Assunto: Resposta a Pavidez Engenharia referente ao ofício protocolado no dia 31 de Outubro de 2022

Assunto: Resposta ao ofício protocolado no dia 31 de outubro de 2022

Assunto: **Esclarecimentos referente ao edital CONCORRÊNCIA N° 001/2022**

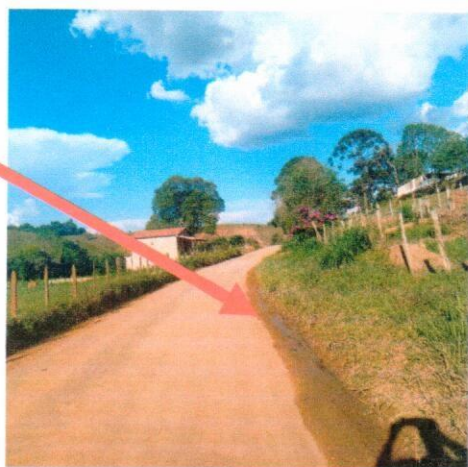
- 1) Em visita no local da obra objeto da contratação, verificou-se que em diversos segmentos há umidade excessiva no bordo dos taludes, configurando assim necessidade de dreno profundo afim de evitar danificar futuro pavimento.

Segue abaixo relatório fotográfico onde evidencia umidade nos bordos da rodovia:

Pé de taludes com umidade excessiva

Afundamento no bordo devido a umidade excessiva

Afundamento no bordo devido a umidade excessiva

Pergunta-se: Nos locais onde há necessidade de execução de dreno profundo, tal serviço será executado pela Municipalidade ou aditivo contratual?

O Departamento de Obras e Serviços Urbanos, representado pelo seu diretor, Sr. Marco Aurelio Alves Teixeira, em atendimento aos questionamentos realizados pela Empresa Pavidez Engenharia através de ofício enviado no dia 31 de outubro de 2022, que tem como assunto “esclarecimentos referentes ao edital Concorrência nº 001/2022”, vem informar que o projeto e demais documentos técnicos foram realizados por profissional de engenharia habilitado, com ART, e que todas as ações necessárias para a plena execução da obra já estão contempladas na documentação.

O projeto foi pontualmente e detalhadamente verificado pela equipe de engenharia da GIGOV – CEF de Poços de Caldas/MG e, após análise, foi devidamente aprovado, não exigindo quaisquer alterações ou complementações.

Concluída a execução da pavimentação em primeiro momento, objeto do Contrato de Repasse 913298/2021, existe o planejamento do município em utilizar recurso pleiteado junto ao Ministério da Agricultura no valor de R\$ 6.000.000,00 para realizar ações complementares que possam passar a ser necessárias do ponto de vista técnico.

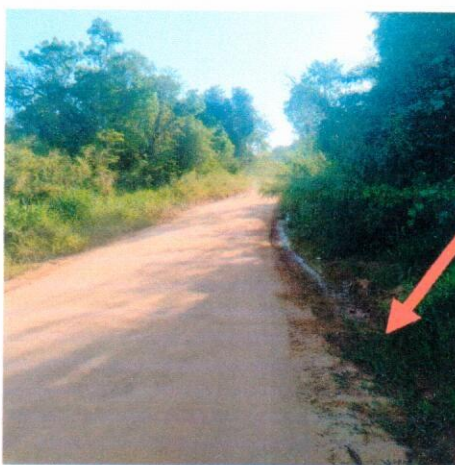
Afundamento no bordo devido a umidade excessiva

Sondagem realizada e detecção do Nível D'Água c/ profundidade de 40 cm

Solo totalmente saturado.

Sondagem realizada e detecção de solo saturado
